Σημαντικές πληροφορίες — Dell OptiPlex 790/990

Πλακέτα συστήματος

Αριθμός 1. Πλακέτα συστήματος προγενέστερης έκδοσης μαζί με την ψύκτρα

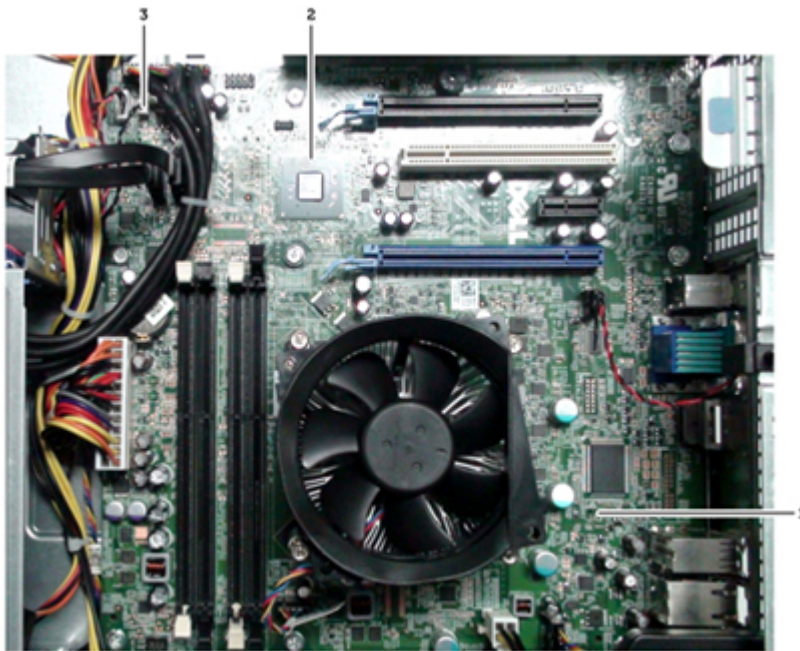
Η εικόνα που ακολουθεί παρουσιάζει προγενέστερη έκδοση της πλακέτας συστήματος που αποστελλόταν μαζί με την ψύκτρα.

Όλες οι πλακέτες συστήματος έκδοσης A11 ή μεταγενέστερης ΔΕΝ θα περιέχουν την ψύκτρα.

**ΣΗΜΕΙΩΣΗ:** Αν γίνει υποβάθμιση του BIOS σε προγενέστερη έκδοση από την A11, θα παρουσιαστεί μήνυμα σφάλματος.
